## Opinia techniczna

dotycząca oceny zakresu robót wykonanych na budowie

## Zakładu Przyrodoleczniczego w Gołdapi

Olsztyn, lipiec 2021 r.

Zbliżenia wady wykonawczych słupów podporowych stropu nad podbaseniami.

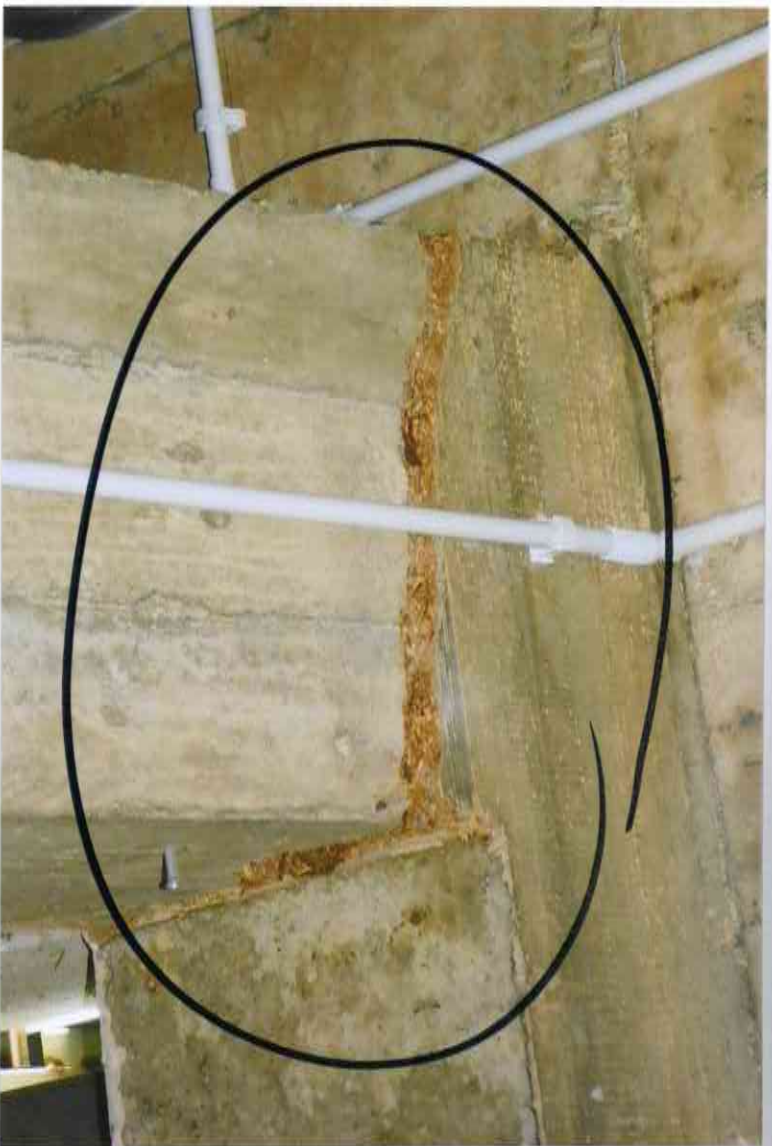
1.1. brak wspólnej osiowości pomiędzy słupami żelbetowymi w podbaseniu a podciągami żelbetowymi

Różnice te się sięgają nawet kilkunastu centymetrów.

1.2. wątpliwości budzą także nadlewki na każdym ze słupów mogące wskazywać na brak ich geodezyjnego wytyczenia, z określeniem ich wspólnej rzędnej górnej części

Brak możliwości zweryfikowania osadzenia słupów w stopach.

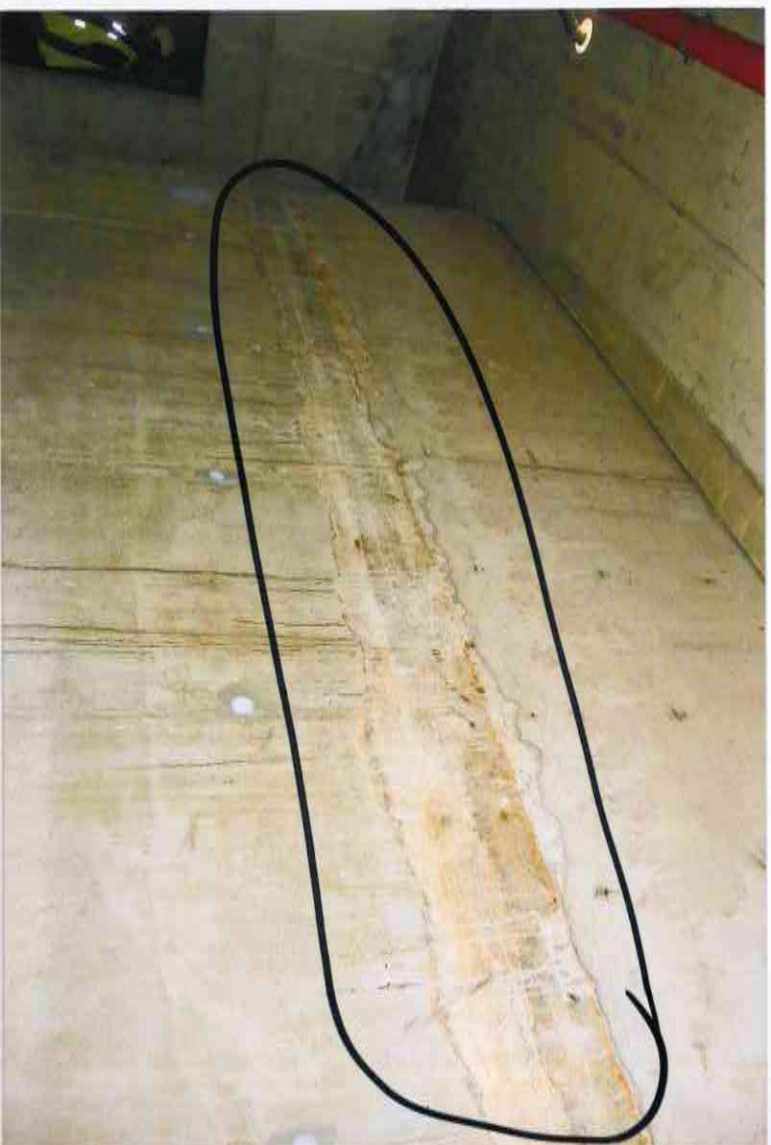
1.3. aktulanie brak jest możliwości weryfikacji osiowego osadzenia słupów w stopach żelbetowych; stąd też przyjmuje się, że zarówno stopy, jak też i zespolenie jest prawidłowe

Zbliżenia wadliwego przygotowania deskowania stropu i ścian.

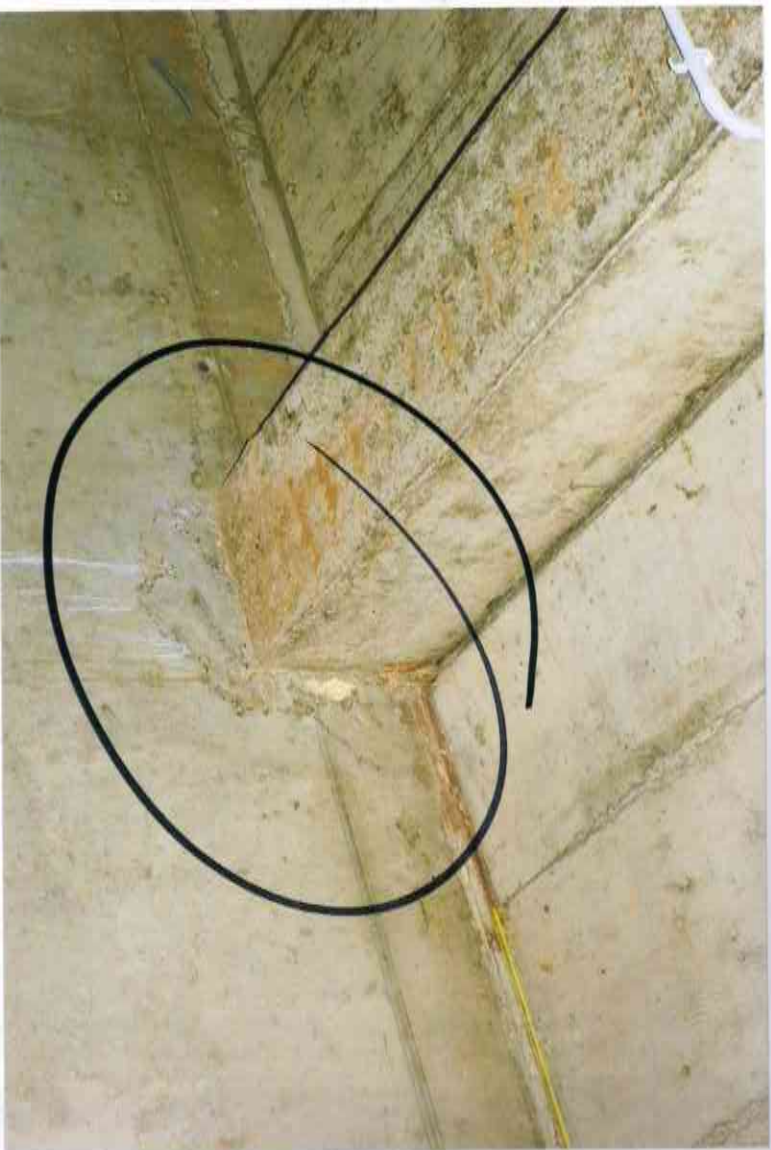
1.4. bardzo niska jakość przygotowania deskowania pod elementy żelbetowe podbasenia

Stąd też widoczne głębokie wżery czy też dolewki jednoznacznie wskazujące na nieprawidłowości w przygotowania formy pod przyszłą wylewkę betonową.

Mając na uwadze miejsca wskazujące na dodatkowe "łatanie" ścian po rozdeskowaniu oczywistym winno być, że te uzupełnienia

nie stanowią już jednolitego monolitu z właściwym elementem konstrukcyjnym.

Część ujawnionych miejsc jest także źródłem nieszczelności poprzez ściany zewnętrzne, jak też i strop monolityczny.

Zbliżenia wadliwego przygotowania deskowania stropu i ścian.

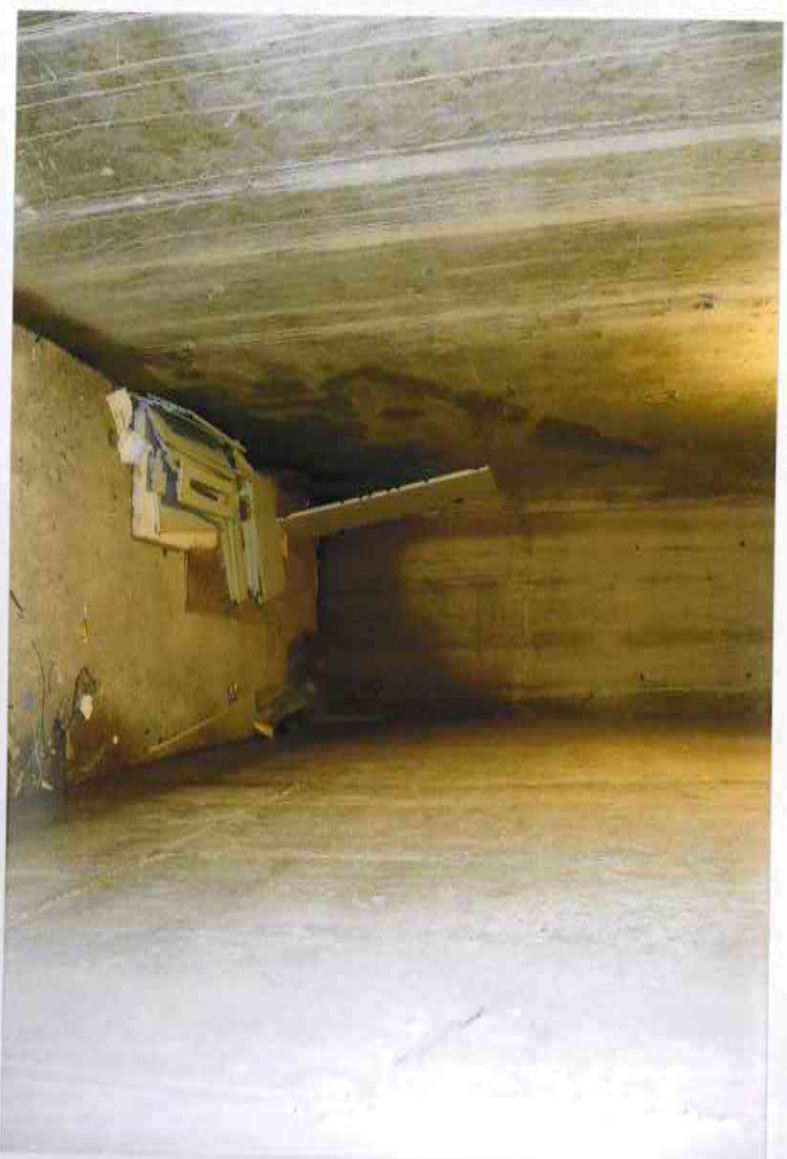
Wykonany z wyjątkowo niechlujnym przygotowaniem deskowania. Skutkiem tego wżery, ubytki i nieszczelności widoczne na dolnych częściach wylanego stropu.

O skali nie szczelności płyty stropowej świadczą obfite zacieki widoczne już na stropie nad najniższą kondygnacją.
